Programa de Eficiencia Energética de la República Dominicana
PRESTAMO BID N°4962/OC-DR

Licitación Pública Internacional LPI-MEM-BID-2026-001
Contratación del reemplazo de luminarias y adecuación de infraestructura de alumbrado público en zonas específicas de operación de las EDE (Edesur, Edenorte y Edeeste).

Circular No. 2

Fecha de emisión: Mayo 06, 2026

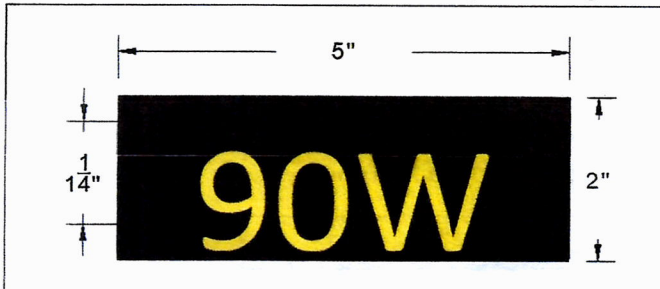
- ISO9227/ ASTM B117 a 1000hrs
- ISO4628-2:2016 / ASTM D 714 rating 0
- ISO4628-1:2016 / ASTM D1654 rating 0

Respuesta No.74. Se mantienen las pruebas de vibración y adherencia de la pintura, las mismas son pruebas independientes que deben realizarse tanto para luminarias LED como para luminarias alimentadas por batería.

- La prueba de vibración debe cumplir con la norma ANSI C136.31 clasificación 3G o equivalentes

- La prueba de adherencia de la pintura debe cumplir con la norma ASTM D3359-23 clasificación 5B o equivalentes
- Ambas normas son aplicables a luminarias.
